Nachfrage: Fehlender Radweg in der Ohlmüllerstraße

BA-Antrags-Nr. 14-20 / B 06543 des Bezirksausschusses  
des Stadtbezirkes 05 – Au-Haidhausen vom 17.07.2019

Bild 13: Prinzipdarstellung eines Radwegendes

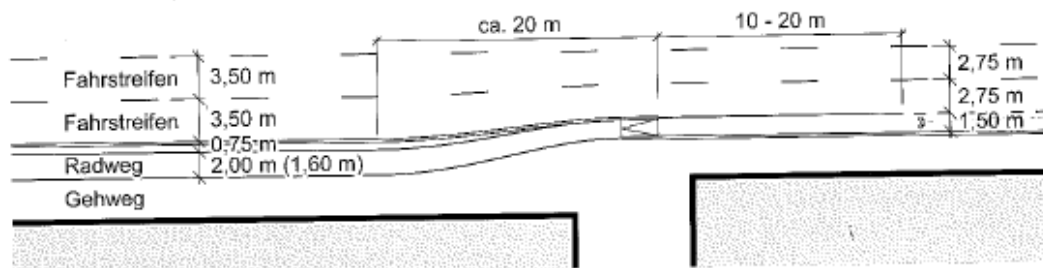
Es ist aber nicht von der Hand zu weisen, dass unabhängig von den Breiten das Radwegende nicht regelkonform gestaltet ist.

Die Empfehlungen für Radverkehrsanlagen der Forschungsgesellschaft für Straßen und Verkehrswesen (ERA 2010, Bild 13) empfehlen, ein Radwegende so zu gestalten, dass ein ausreichende langer Verflechtungsbereich (ca. 30 bis 40 m) zur Verfügung steht, damit sich der Radverkehr, der die Fahrbahnnutzung wählt, sichtbar, nachvollziehbar und gesichert für alle Verkehrsteilnehmer in den fließenden Verkehr einfädeln kann:

Durch Herausnahme der Parkplätze könnte ein solches regelkonformes Radwegende angelegt werden.

Die beantragte Maßnahme kann gemäß o.a. Bild 13 der ERA 2010 durch Entfall der Parkplätze angeordnet werden. Wir bitten daher um Stellungnahme, ob mit dem dargestellten Lösungsvorschlag und der Entnahme der Parkplätze Einverständnis besteht.
